Amsteldorp

Aanpakvoorstel

Voor de renovatie en sloop/nieuwbouw

t.b.v. overleg 10-03-2025

Zoekgebied West

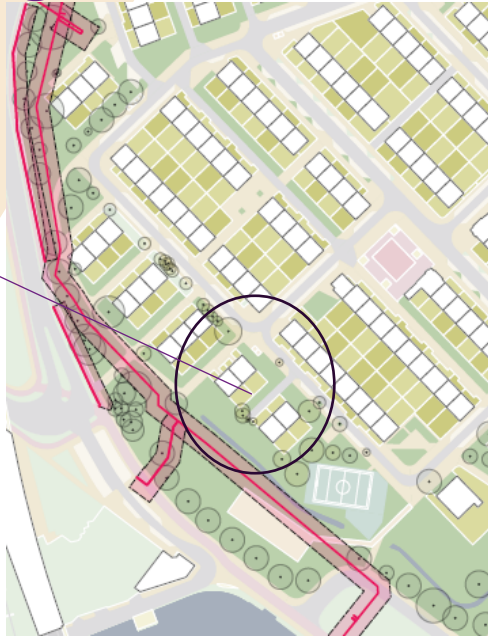
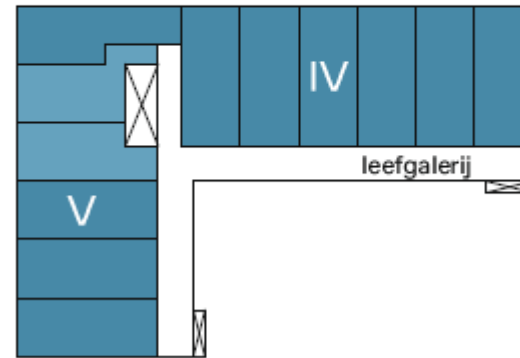
Plan gemaakt met 5 en 4 lagen: wordt
stedenbouwkundig door de gemeente als te
hoog/te veel gezien. Moet lager ; dus
maximaal 30 woningen nieuw en 8 sloop.

Daarnaast sterk lawaai belaste locatie;
dus stille zijde noodzakelijk en
aanvullende voorzieningen.

Conclusie: geen nieuwbouw hier

114.1 Zoekgebied Oost (De Entree)

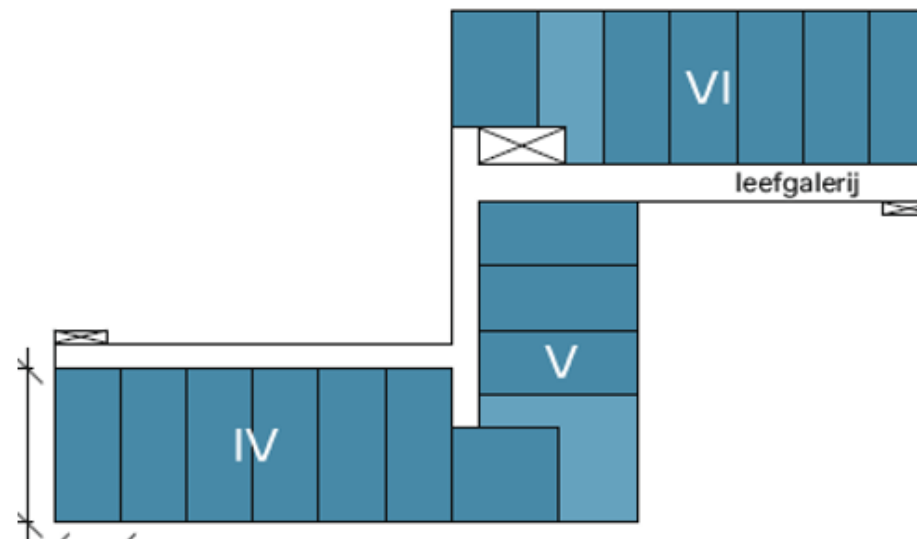
Plan gemaakt met 6,5 en 4 lagen: wordt
stedenbouwkundig als haalbaar gezien;
stadsdeel positief.
Netto toevoeging: ca. $75 - 26 = 49$ vhe extra;
naast ruimten voor fietsen, bergingen en
centrale voorzieningen.

Model 1: Negatief. Een model met meerdere bouwlocaties heeft veel impact op de buurt. Tijdens de eerste bijeenkomst is gesproken over een onderzoek naar hoeveel woningen aan de noordoostkant kunnen worden toegevoegd zonder aantasting van het dorpse karakter. De BCA vraagt zich daarom af waarom een dergelijke verdichting in het plantsoen naar de bloemenkraam niet in het model is meegenomen. Daar staan weinig bomen er ligt geen gasleiding onder. Naar nieuwbouw op die plek zou gedegen onderzoek gedaan moeten worden.

**Conclusie en voorstel: hier
sloop-nieuwbouw met een
nieuwe entree voor de wijk**

Zoekgebied Zuid

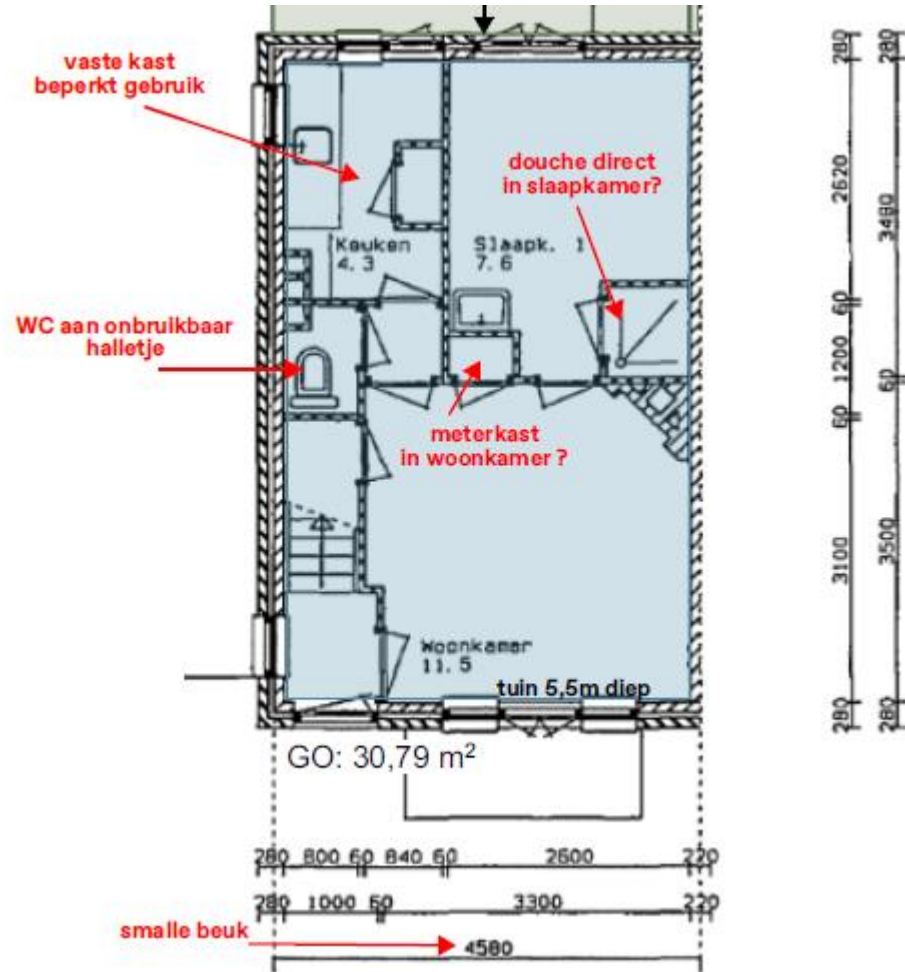
Model 4: Negatief. Sloop van de kleine huisjes is voor de BCA niet bespreekbaar omdat zij een cruciaal element zijn in het concept en het aanzicht van Amsteldorp. De woontevredenheid is er groot en de woningen zijn goed verhuurbaar.

De BCA wil over de renovatie van de kleine huisjes het volgende opmerken. We zien dat er door Ymere wordt geredeneerd in de richting van sloop, met allerlei interne eisen en gelegenheidsargumenten ten aanzien van de haalbaarheid van renovatie van deze woningen. De BCA heeft renovatie als uitgangspunt, en is van mening dat daar een weg voor gevonden kan worden als de wil er is. De woningen zijn ook nu al prima verhuurbaar en bewoonbaar, als er nog verbeteringen mogelijk zijn dan kan dat aan de bewoners voorgesteld worden. Sloop niet.

Er komen minder stroken terug; nu zijn het er 9, waarschijnlijk worden dit er zeven of zes; de woningen worden wat dieper en breder gemaakt. Het worden 3 of 4 lagen hoog.

Er komen er ca. 7 stroken van elk 5 stramienen; dit betekent dus $7 \times 5 \times 3$ woningen = 105 woningen. Netto zijn dit er 50 extra. Bij 4 lagen ca. 80 extra. Ook de strook laagbouw die er dwars op staat wordt meegenomen; hoe moeten we nog overleggen

Figuur 4
Resultaten geluidbelasting railverkeer

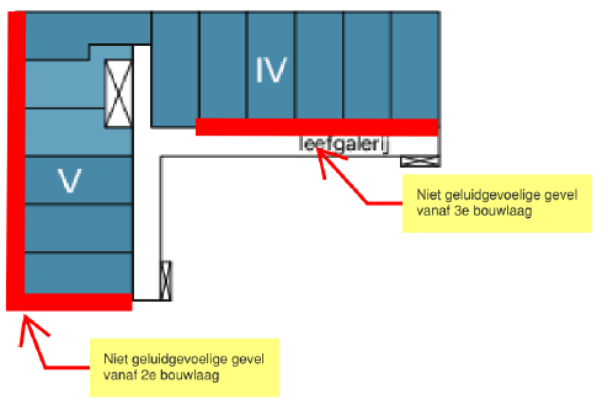
In principe kunnen de gevels waarop de geluidbelasting hoger is dan de grenswaarde uitgevoerd worden als een niet-geluidgevoelige gevel. Een niet-geluidgevoelige gevel is een gevel met lichtopeningen die niet geopend kunnen worden. Hierdoor is deze gevel geen gevel volgens de Besluit kwaliteit leefomgeving en hoeft de geluidbelasting niet getoetst te worden aan de geluideisen.

De zuidweststrook kende al veel beperkingen; maar door deze extra eisen vanuit de geluidbelasting is bebouwing hier te problematisch en te duur

Laagbouw vervolg

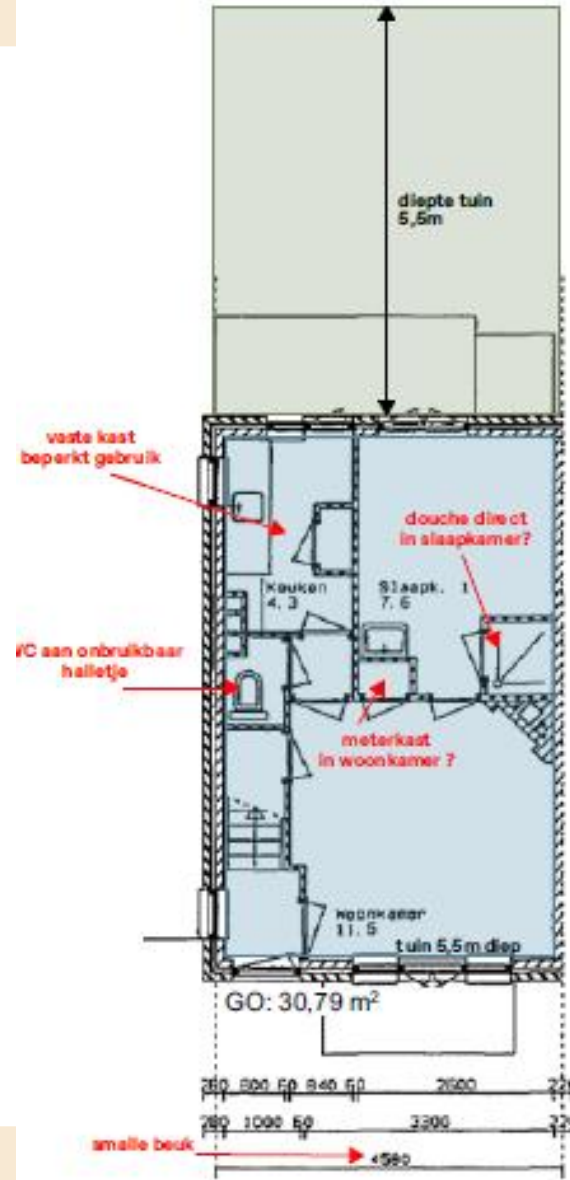
Bij isolatie buitenzijde blijft deze metrage gelijk;

bij isolatie binnenzijde wordt dit:

GBO: 29,22 m² plus

“onbenoemd” 12,5 m²
